Modulo per la presentazione delle osservazioni per i piani/programmi/progetti sottoposti a procedimenti di valutazione ambientale di competenza statale

ID:10276 Progetto FSRU ALTO TIRRENO e COLLEGAMENTO ALLA RETE NAZIONALE GASDOTTI

Osservazione n° 1: INSUFFICIENTE ANALISI DELLE INTERFERENZE CON PROGETTI IMMINENTI

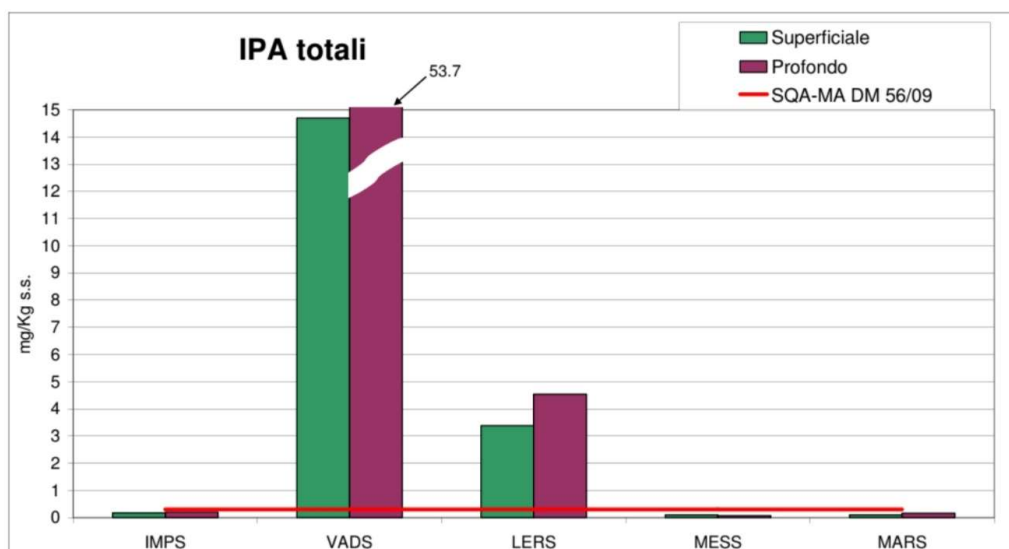
Osservazione n° 2 : ELUSA PREVISIONE DEL DEPOSITO COSTIERO “SMALL SCALE” DI GNL E BioGNL

Il progetto informa di non aver considerato l'interazione con i progetti esclusi dalla VIA *“in quanto gli impatti da essi potenzialmente generati sono ritenuti trascurabili o comunque non significativi”*. Probabilmente in virtù di tale criterio non è stato considerato il deposito costiero *“Small scale”* di GNL e BIOGNL per il quale, in data 24/7/2023, il Ministero dell'Interno – Direzione Regionale dei Vigili del Fuoco della Liguria – ha rilasciato il Nulla Osta di Fattibilità; né, conseguentemente, sono state considerate le eventuali interferenze tra le due opere, sebbene appaiano evidenti i punti di complementarità e di forte interazione.

Tale pretestuosa separazione degli interventi è censurabile ai sensi delle direttive EU-EIA che considerano il c.d. salami-slicing pratica vietata.

Si osserva che la presenza dei due impianti nel bacino portuale di Vado Ligure aumenta il livello di rischio per la comunità.

Si chiede che il progetto venga integrato con uno studio che valuti la presenza del deposito GNL e i rischi derivanti dal cumulo dei due impatti.
